PLANUNGSSTAND: 04.05.2026

Projekt-Nr: 36/25_1	Bauvorhaben: ANBAU MENSA GRUNDSCHULE, ESSENHEIM
Status: AUSFÜHRUNG

Anlage:
**AUSFÜHRUNGSPLANUNG LÜFTUNGSGESUCH
GRUNDRISS DACHGESCHOSS**

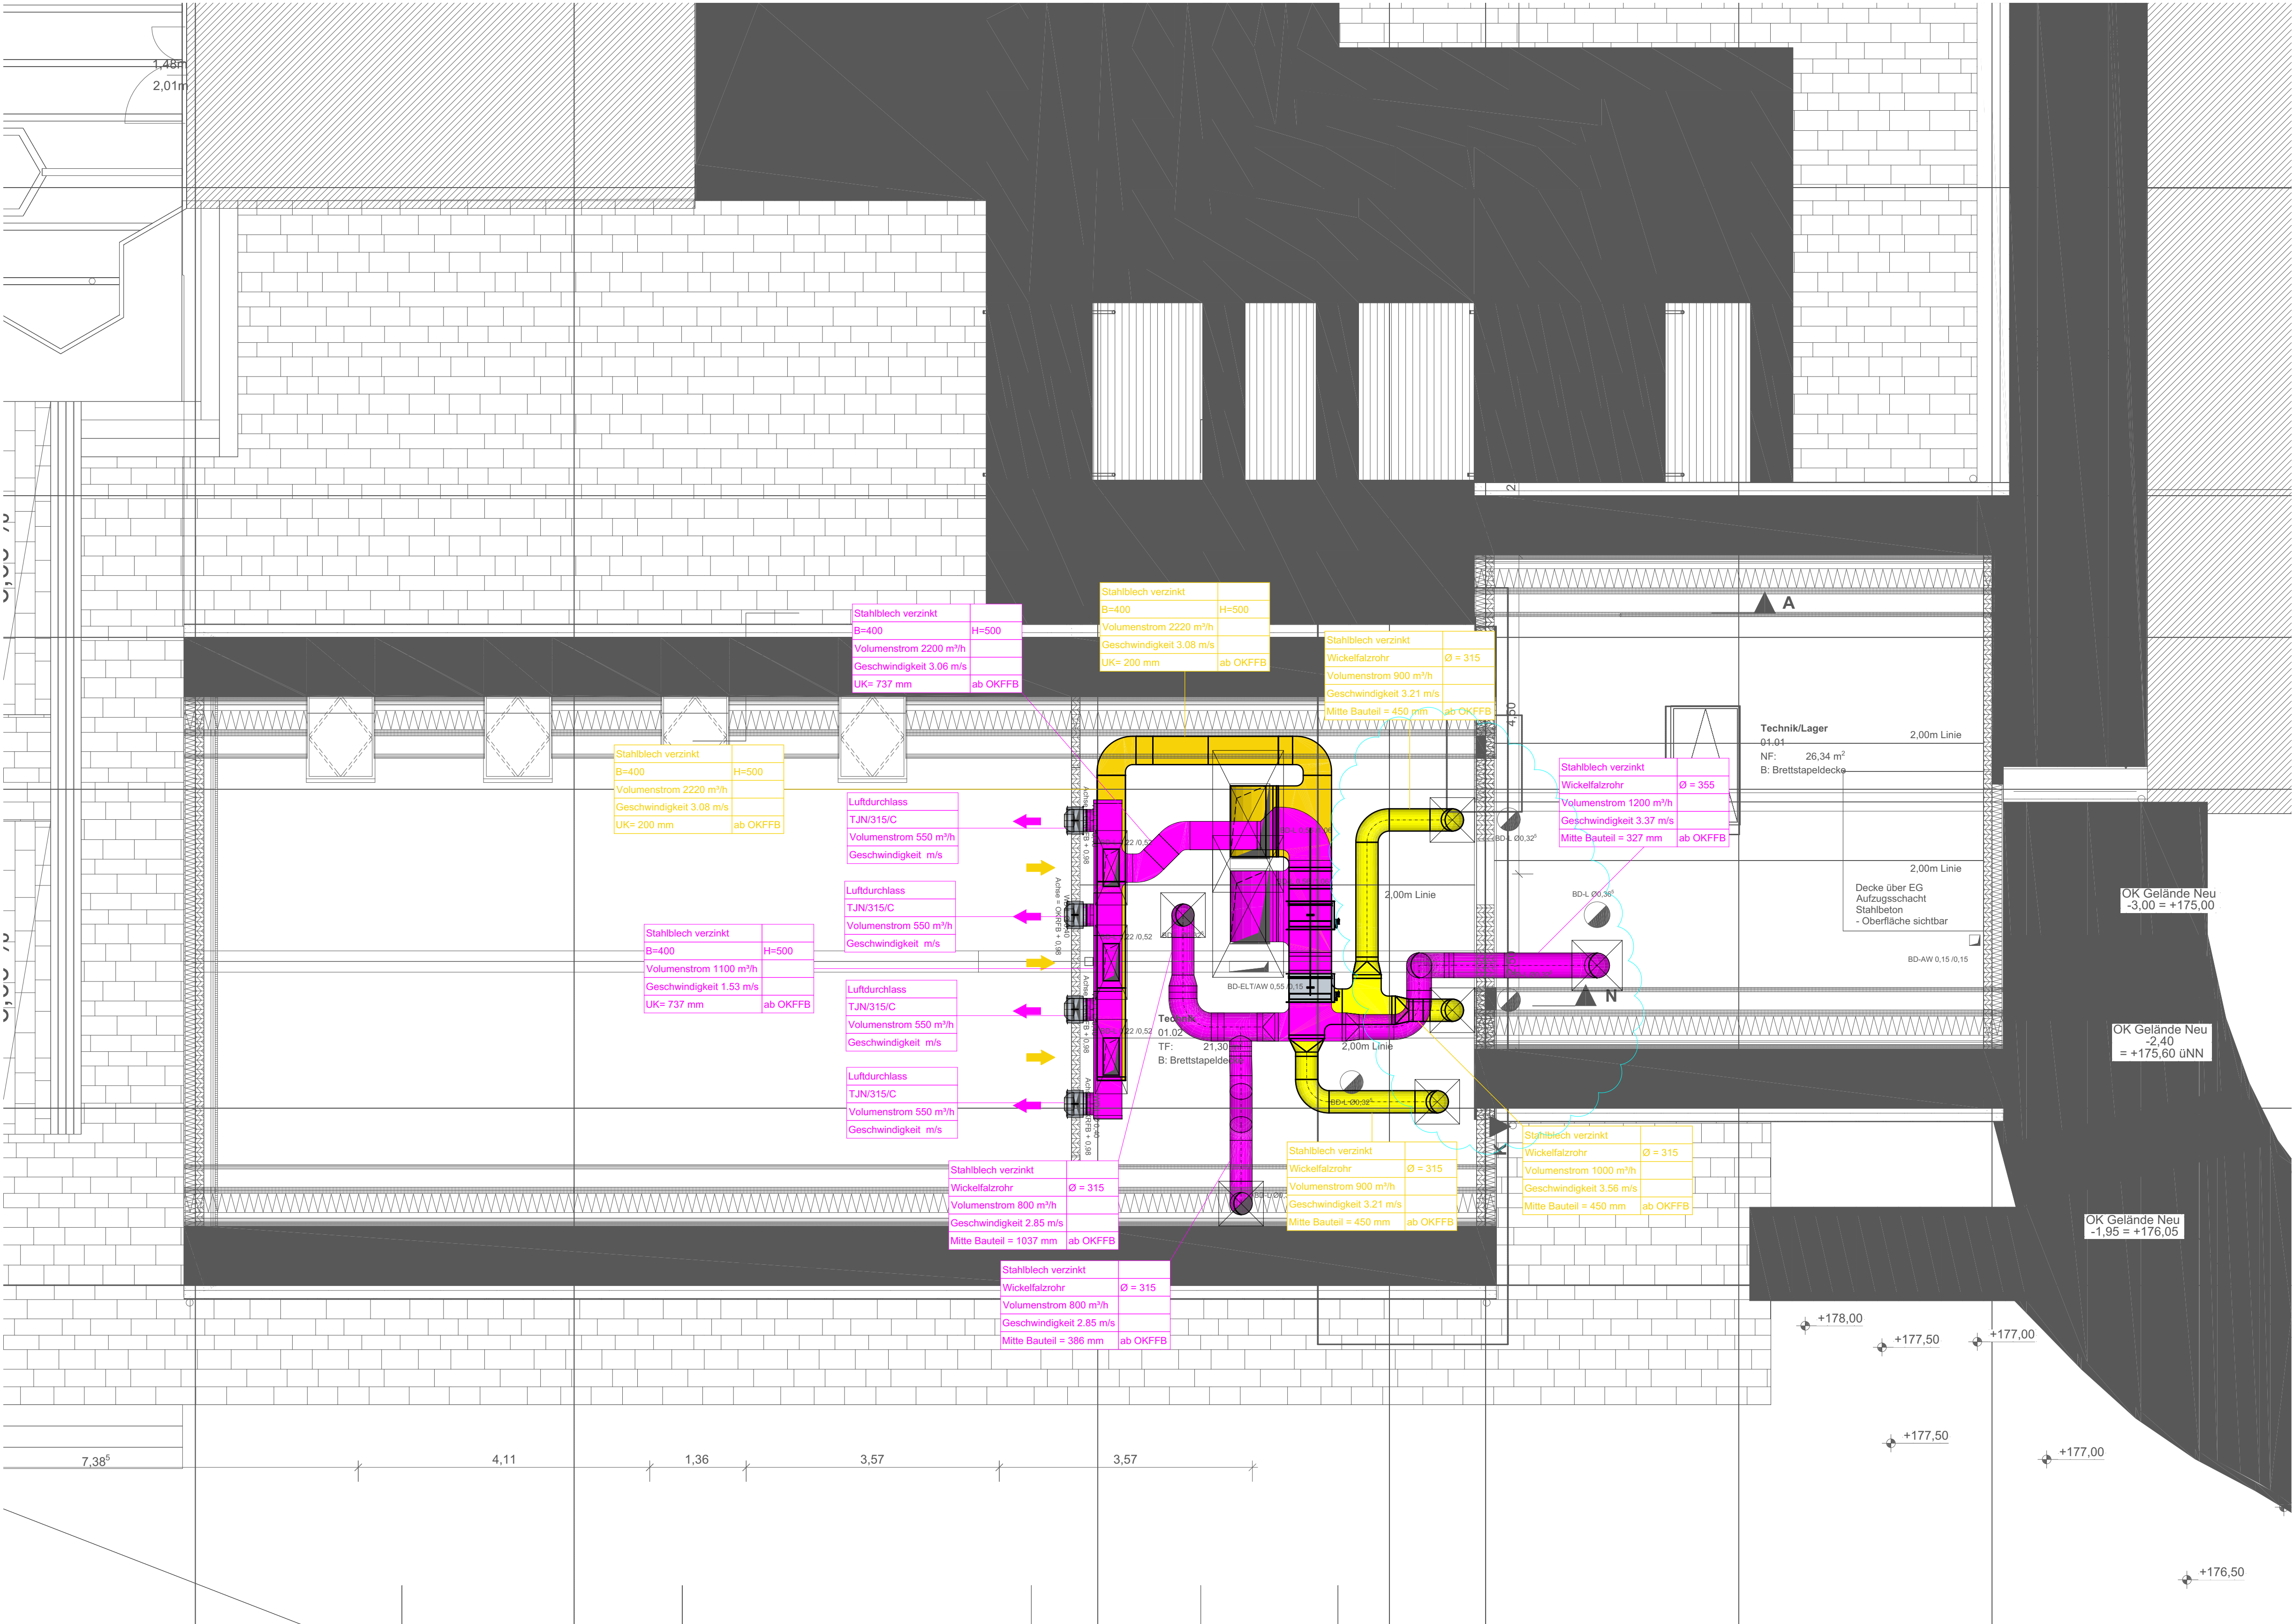
01	04.05.2026	Lüftungsleitungen angepasst Siehe Rev.Wolke	Kap.
Index:	Datum:	Änderung:	Zeichner:
